# 设计更改通知单

编号：水01

工程名称	重大工程材料服役安全研究评价设施和教育部材料服役安全科学中心东、西区-博士后宿舍	工程号	2010-111-9
建设单位	北京科技大学	更改时间	2016. 10. 21

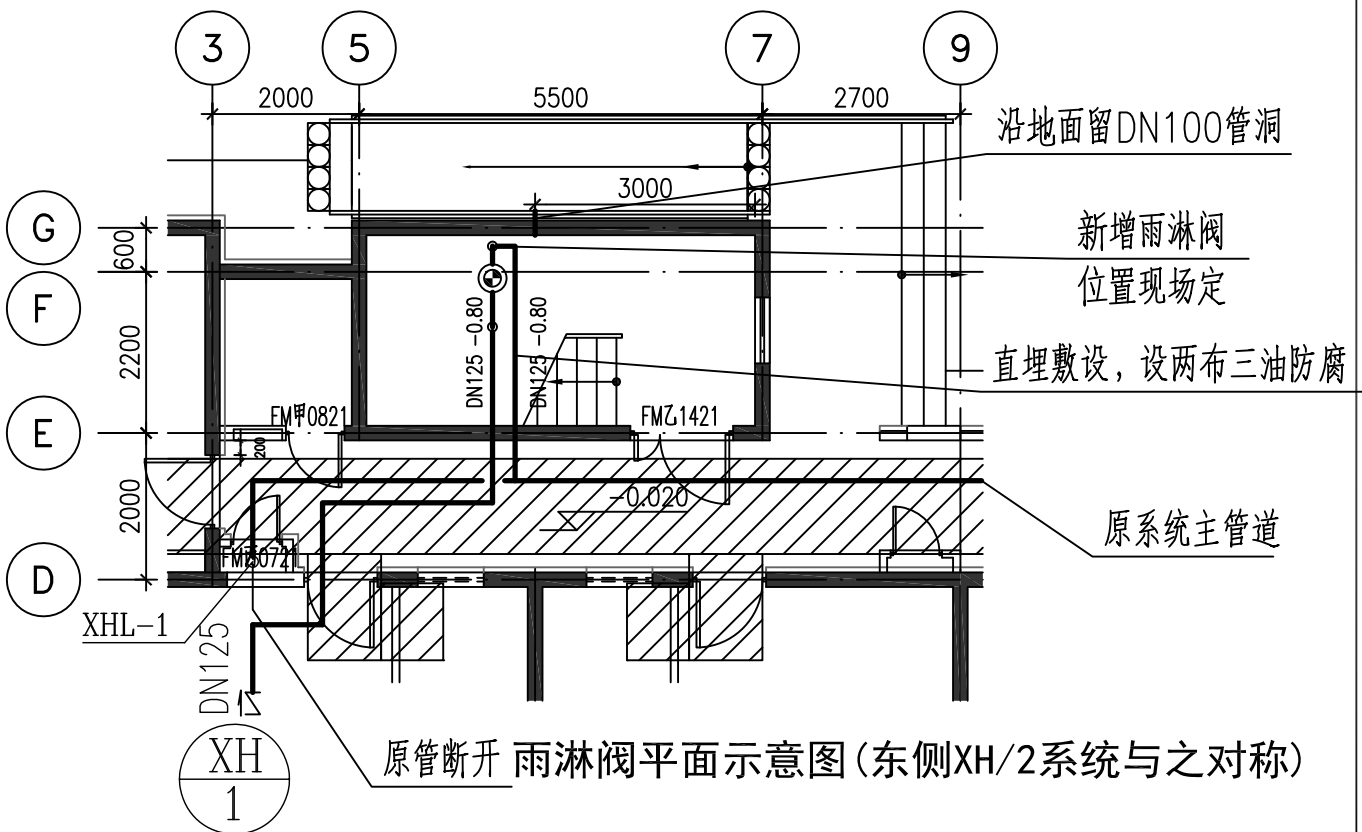
根据甲方管理需求，本项目室内消火栓系统采用干式系统。  
 在首层两处楼梯间处各设一组雨淋报警阀组，系统由XH/1 (2) 引入管引入后，经地沟，直接接雨淋报警阀组，阀后管道接至地沟内消火栓干管。阀门采用DN150。系统最高点增设快速排气阀。  
 具体安装按15S909-67实施。  
 雨淋报警阀按04S206-32实施。  
 检修及试验排水在地面高度增设出墙管洞，直接排出室外。  
 暖通专业增设散热器，以避免系统结冻。  
 相应电气控制及要求需按规范要求实施。
